DODATEK č. 7
SMLOUVY O DÍLO ZE DNE 17. 4. 2024

5.2. Tento Dodatek č. 7 je nedílnou součástí Smlouvy o dílo uzavřené dne 17. 4. 2024, ve znění Dodatku č. 1 ze dne 1. 7. 2024, Dodatku č. 2 ze dne 15. 8. 2024, Dodatku č. 3 ze dne 7. 11. 2024, Dodatku č. 4 ze dne 17. 12. 2024, Dodatku č. 5 ze dne 24. 4. 2025 a Dodatku č. 6 ze dne 3. 9. 2025, týkající se díla „Rekonstrukce a dostavba staré budovy ZŠ Třebotov“.

Rekonstrukce a dostavba staré budovy ZŠ Třebotov

Změnový list č.	92	Smlouva objednatele č.:	2024/27	Datum:	30.10.2025	
		Smlouva zhotovitele č.:	32403			
Název akce:	Rekonstrukce a dostavba staré budovy ZŠ Třebotov					
Objednatel	Obec Třebotov Klidná 69, 252 26 Třebotov	Zhotovitel:	VISTORIA CZ a.s. Revoluční 767/25, 110 00 Praha 1			
IČ:	00241741	IČ:	25110977			
Vystavil:	VISTORIA CZ a.s.	Jméno:	Ing. Milan Šmída			
Přílohy, odkazy	Specifikace		Počet listů:			
	Výkresy		Počet výkresů:			
	Rozpočet	Nová akustika	Počet listů:	7		
	Zápis z KD		Číslo KD:			
	Projektant		Počet listů:			
	Ostatní		Počet listů:			
Podepsaní zástupci potvrzují v souladu se smlouvou o dílo následující změnu předmětu díla:						
Předmět, popis a odůvodnění Dodatečné akustické úpravy						
Na základě výsl

Obrázek 1 Výsledky měření doby dozvuku jazykové učebny po dokončení stavebních úprav

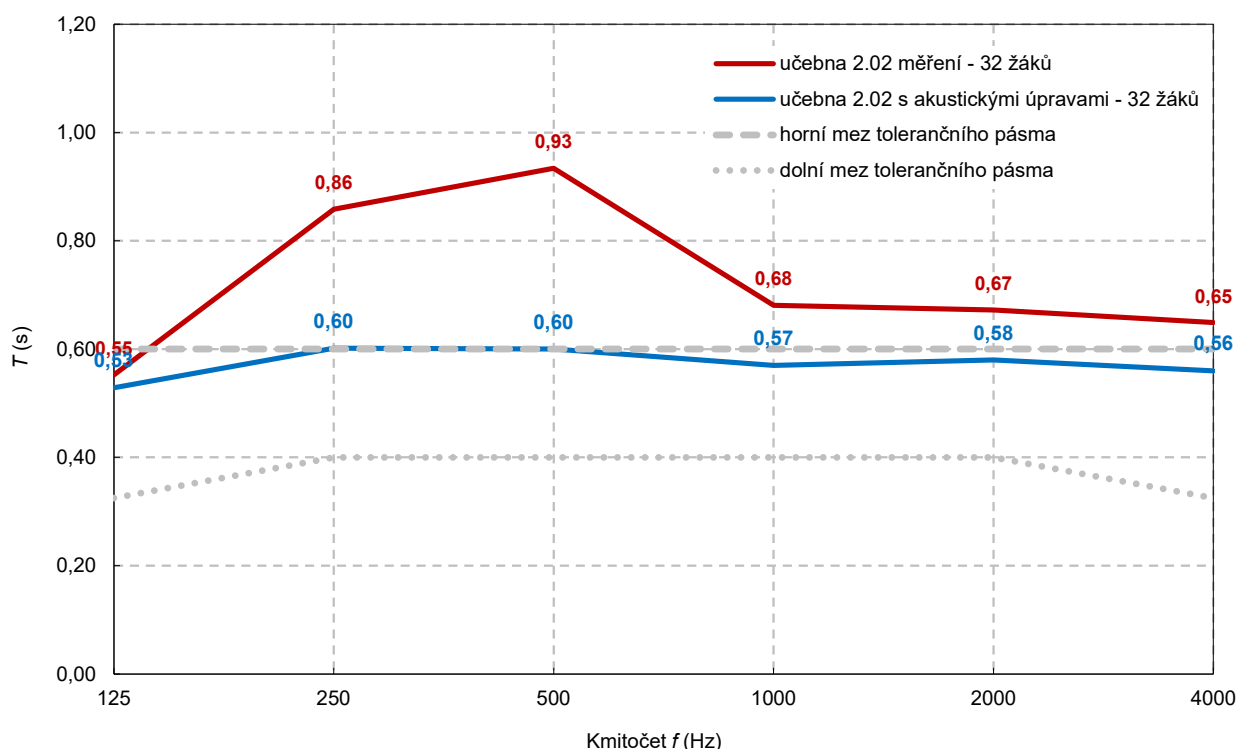
Doba dozvuku jazykové učebny po celkovém dokončení stavebních úprav byla změřena dne 17. 9. 2025 v dopoledních hodinách. Výsledky zkoušky dokumentují nevyhovující výsledky prakticky ve všech hodnocených kmitočtových pásmech.

Obrázek 2 Predikované doby dozvuku jazykové učebny s dodatečným akustickým obkladem zadní stěny

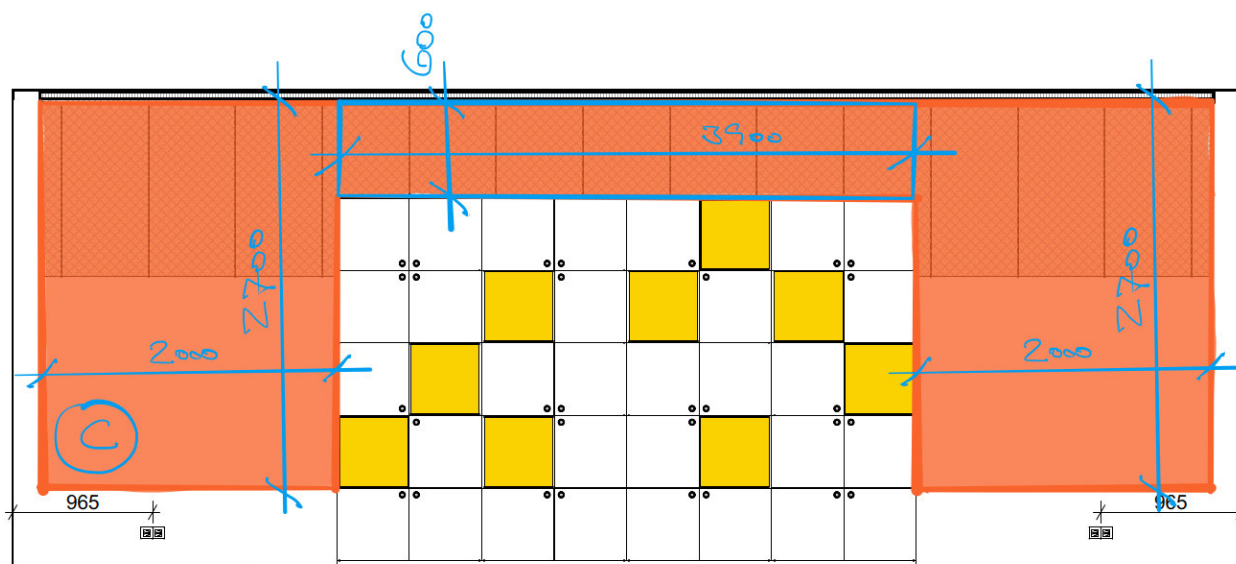
Pro dodržení požadavků ČSN 73 0527 je třeba zadní stěnu opatřit zvukově pohltivým obkladem, samozřejmě vyjma plochy skříňky tvořené čtvercovými moduly s dvířky i otevřenými policemi. Předpokládají se plochy obkladu 2000 mm x 2700 mm po obou stranách skříňky a pás nad skříňkou šířky 600 mm. Celková plocha akustického obkladu bude přibližně 13 m² (ve výkresech označen jako materiál C).

Po provedení dodatečného obkladu zadní stěny lze očekávat dodržení požadavků ČSN 73 0527 ve všech kmitočtových pásmech.

Obrázek 1 Výsledky měření doby dozvuku tělocvičny po dokončení stavebních úprav

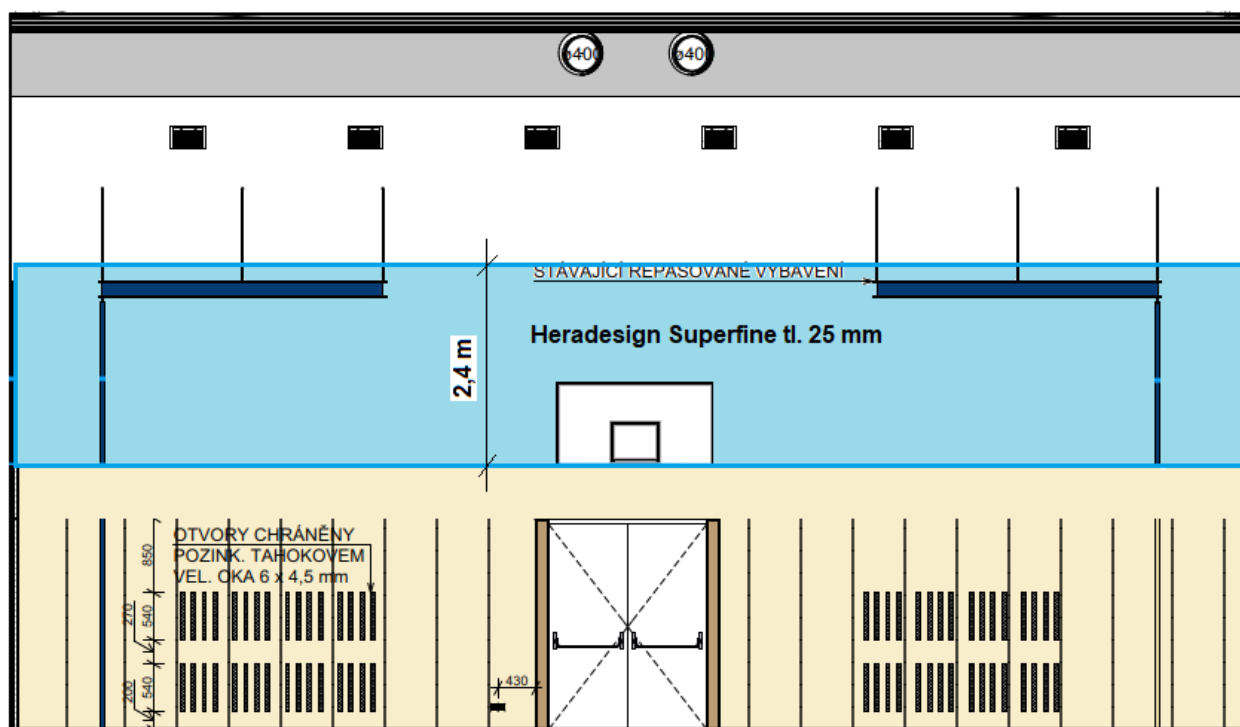
Doba dozvuku tělocvičny po celkovém dokončení stavebních úprav byla změřena dne 17. 9. 2025 v dopoledních hodinách. Výsledky zkoušky dokumentují nevyhovující hodnoty doby dozvuku ve všech hodnocených kmitočtových pásmech.

Obrázek 2 Informativní predikce doby dozvuku tělocvičny po úpravách

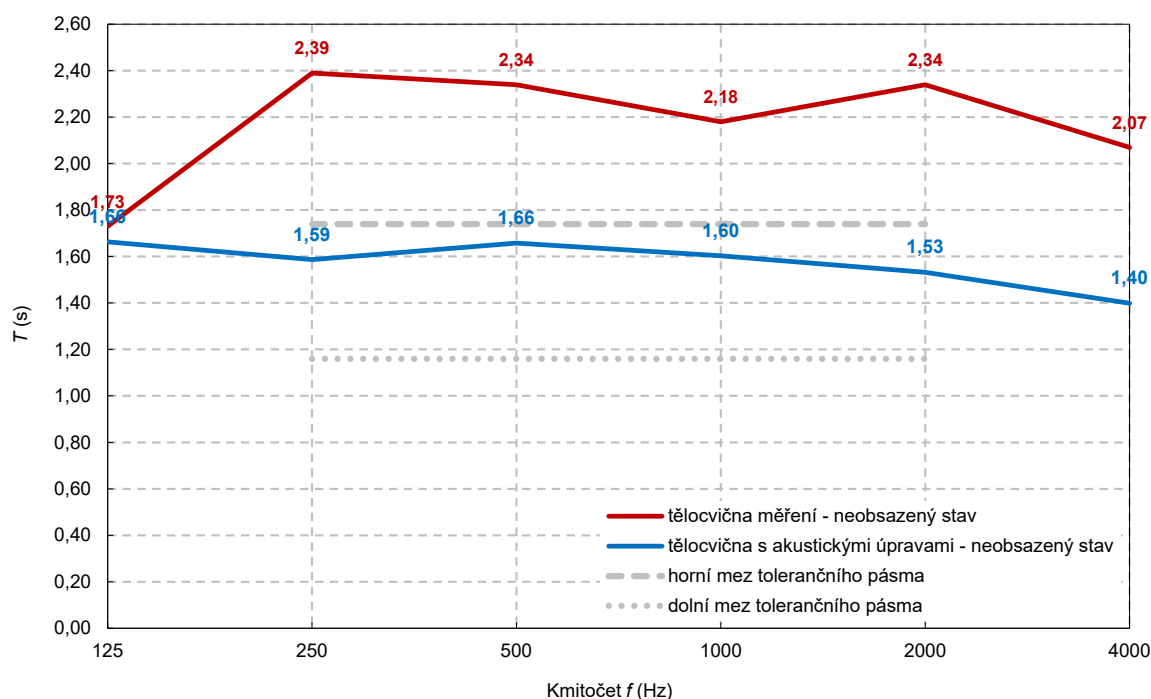
- ponechání stávajícího dřevěného obkladu stěn bez úprav;
- instalace dodatečného zvukově pohltivého obkladu štítových stěn panely z pojené dřevité vlny Heradesign Superfine AK.01 tl. 25 mm v pásu výšky 2,4 m přes celou šířku tělocvičny (od úrovně 3 m do 5,4 m nad podlahou), desky budou montované na podkladní rošt tl. 40 mm s vložením zvukově pohltivé minerální vlny v dutině (např. desky CNF Board D5 tl. 40 mm), celková plocha pohltivého obkladu na obou stěnách, lícujícího s dřevěným obkladem, je přibližně 67 m².

- demontáž části stávajícího dřevěného obkladu obvodových stěn, strojní perforace plných desek vhodným typem děrování a zpětná montáž obkladu s vložením pohltivé minerální vlny tl. 40 mm do dutiny obkladu (např. desky jednostranně kaširované černou netkanou textilií Isover Akustic SSP2, Ursa AKP 2/V, Isover Orstech 45NT, Isover Orstech 65NT), činitel děrování obkladu musí být minimálně 7-8 % (podíl otvorů v ploše obkladu) – tomu odpovídá například kruhové děrování průměru 10 mm s pravidelným rozstupem 32 mm (~7,7 %); v této konfiguraci by s přesazením obkladu 40-50 mm od stěny a vložením pohltivé vložky v mezeře měly být v kmitočtových pásmech 250 Hz až 2000 Hz zajištěny hodnoty činitele zvukové pohltivosti $\alpha_p \geq 0,5-0,6$, celková plocha děrovaného obkladu stěn bude přibližně 91 m² (ve výkresech označen jako materiál D).

Realizací jedné nebo druhé varianty navržených úprav budou eliminovány abnormality zvukového pole a doba dozvuku tělocvičny by měla klesnout na hodnoty ležící v příslušném tolerančním pásmu dle požadavků ČSN 73 0527.

Obrázek 1 Výsledky měření doby dozvuku učebny NB 2.07 po dokončení stavebních úprav

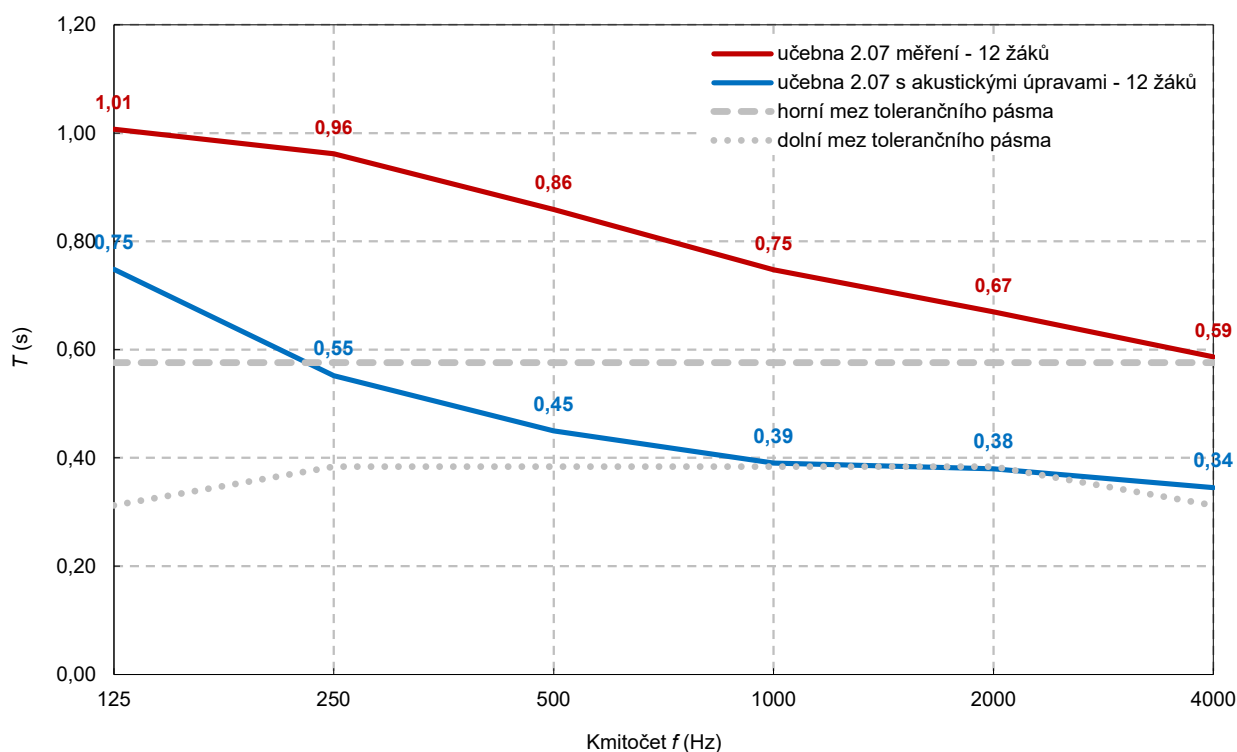
Doba dozvuku učebny po celkovém dokončení stavebních úprav byla změřena dne 17. 9. 2025 v dopoledních hodinách. Místnost byla v době měření zařízena konečným vybavením interiéru (2 stoly, 12 židlí, čalouněná pohovka, vysoká uzavřená skříň, kuchyňská linka, police, tabulce). Výsledky zkoušky dokumentují nevyhovující hodnoty doby dozvuku ve všech hodnocených kmitočtových pásmech.

Obrázek 2 Predikované doby dozvuku učebny NB 2.07 s navrženými úpravami

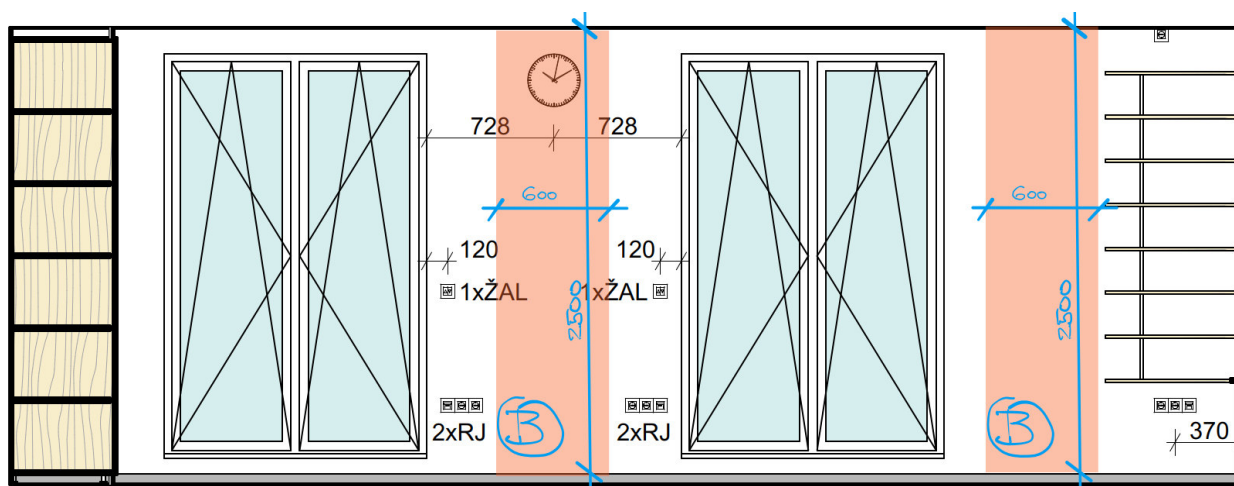
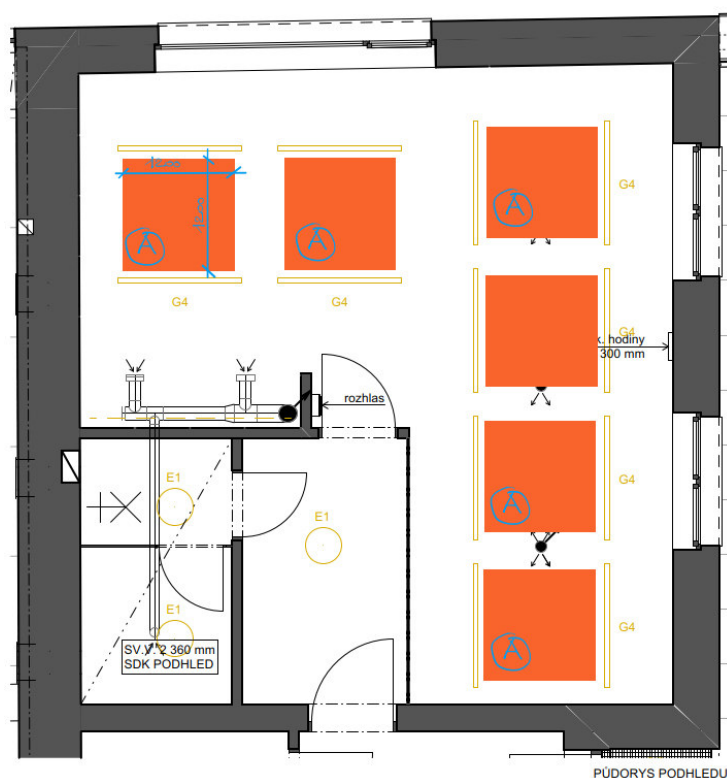
- A. zavěšení solitérních širokopásmově pohltivých horizontálních prvků pod strop na vhodná volná místa mezi osvětlovacími tělesy, anemostaty vzduchotechniky a čidly, vhodnými prvky jsou například minerální panely Ecophon Solo Square o rozměru 1200 mm x 1200 mm x 40 mm zavěšené na tenkých ocelových lankách ve vzdálenosti přibližně 150 mm pod stropem, celkem lze v učebně umístit 6 panelů;
- B. osazení širokopásmově pohltivých minerálních panelů Ecophon Akusto Wall A (nebo C) s mechanicky odolným povrchem Super G, rozměr panelů je 2700 mm x 1200 mm x 40 mm, resp. 2700 mm x 600 mm x 40 mm, panely velmi doporučujeme opatřit vložkou Ecophon Extra Bass pro zvýšení zvukové pohltivosti na nízkých kmitočtech – celková hloubka systému potom činí 80 mm, panely lze osadit pouze ve 2 pásech šířky 600 mm mezi okny a mezi oknem a tabulí, plocha stěnového obkladu je 3 m².

Další úpravy nejsou zřejmě bez zásadnějších stavebních zásahů proveditelné. Po zavěšení stropních panelů a osazení dodatečných stěnových obkladů lze očekávat dodržení požadavků ČSN 73 0527 ve všech kmitočtových pásmech, s výjimkou nejnižšího pásma se středním kmitočtem 125 Hz. Zde bude dozvuk pravděpodobně nadále podstatně delší než požadavek normy. Pro zkrácení doby dozvuku v této kmitočtové oblasti by bylo zapotřebí v místnosti instalovat prvky fungující na rezonančním principu (nízko-frekvenční rezonátory, kmitající panely apod.), na které zde ovšem není prostor.

Obrázek 1 Výsledky měření doby dozvuku učebny NB 2.11 po dokončení stavebních úprav

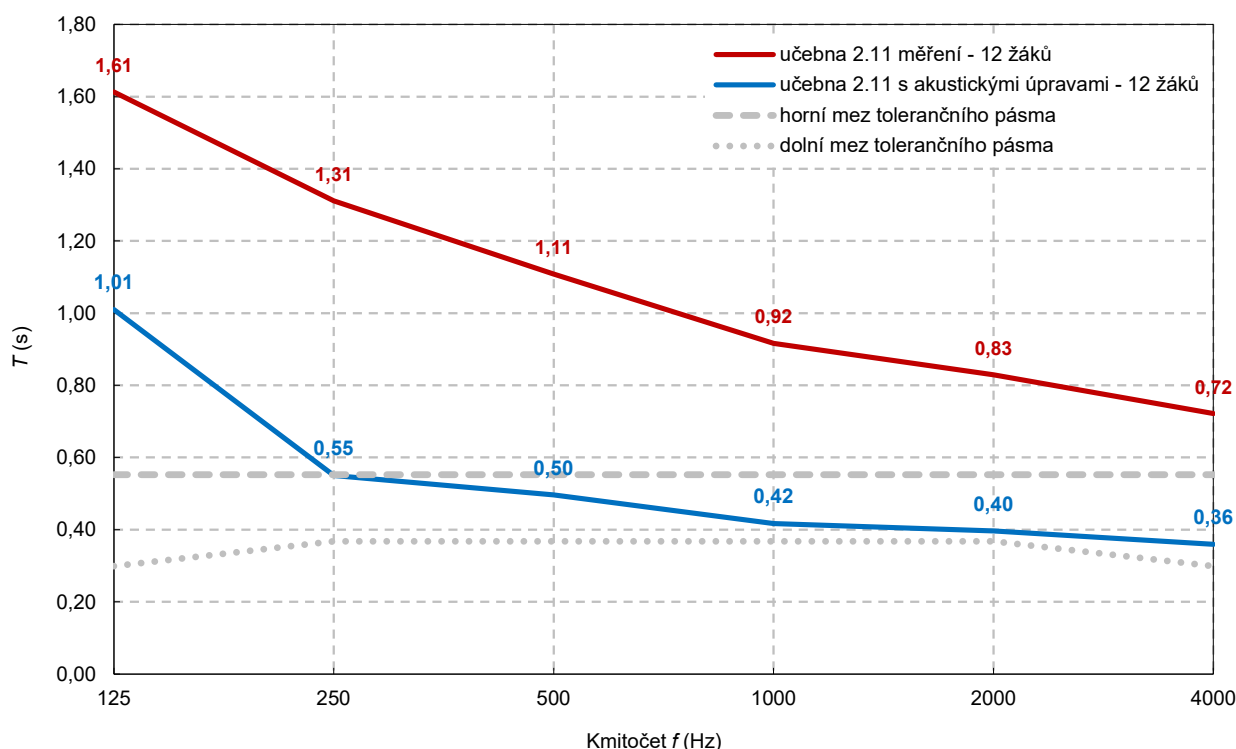
Doba dozvuku učebny po celkovém dokončení stavebních úprav byla změřena dne 17. 9. 2025 v dopoledních hodinách. Místnost byla v době měření zařízena konečným vybavením interiéru (12 jednomístných stolků, 12 židlí, vysoká uzavřená skříň, police, tabulce). Výsledky zkoušky dokumentují nevyhovující hodnoty doby dozvuku ve všech hodnocených kmitočtových pásmech.

Obrázek 2 Predikované doby dozvuku učebny NB 2.11 s navrženými úpravami

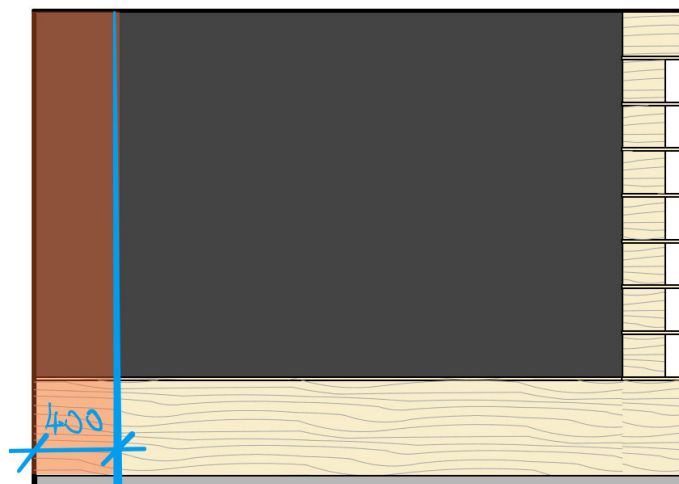
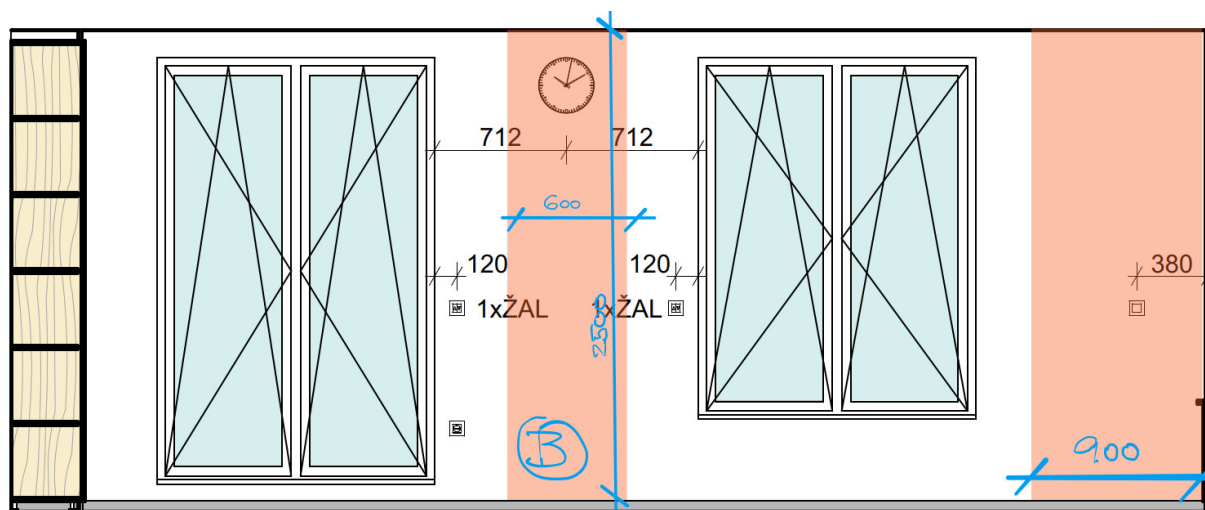
- A. zavěšení solitérních širokopásmově pohltivých horizontálních prvků pod strop na vhodná volná místa mezi osvětlovacími tělesy, anemostaty vzduchotechniky a čidly, vhodnými prvky jsou například minerální panely Ecophon Solo Rectangle o rozměru 1200 mm x 600 mm x 40 mm zavěšené na tenkých ocelových lankách ve vzdálenosti přibližně 200 mm pod stropem, celkem lze v učebně umístit 8 panelů;

- B. osazení širokopásmově pohltivých minerálních panelů Ecophon Akusto Wall A (nebo C) s mechanicky odolným povrchem Super G, rozměr panelů je 2700 mm x 1200 mm x 40 mm, resp. 2700 mm x 600 mm x 40 mm, panely velmi doporučujeme opatřit vložkou Ecophon Extra Bass pro zvýšení zvukové pohltivosti na nízkých kmitočtech – celková hloubka systému potom činí 80 mm, panely lze osadit ve 2 pásech na boční stěně mezi okny a mezi oknem a tabulí (pás šířky 600 mm a 900 mm) a 1 pás vedle zúžené tabule na čelné stěně (šířka 400 mm), celková plocha stěnového obkladu je přibližně 4,5 m².

Další úpravy nejsou zřejmě bez zásadnějších stavebních zásahů proveditelné. Po zavěšení stropních panelů, osazení dodatečných stěnových obkladů a umístění veškerého konečného mobiliáře (vč. sedacích vaků) lze očekávat dodržení požadavků ČSN 73 0527 ve všech kmitočtových pásmech, s výjimkou nejnižšího pásma se středním kmitočtem 125 Hz. Zde bude dozvuk pravděpodobně nadále podstatně delší než požadavek normy. Pro zkrácení doby dozvuku v této kmitočtové oblasti by bylo zapotřebí v místnosti instalovat prvky fungující na rezonančním principu (nízkofrekvenční rezonátory, kmitající panely apod.), na které zde ovšem není prostor.
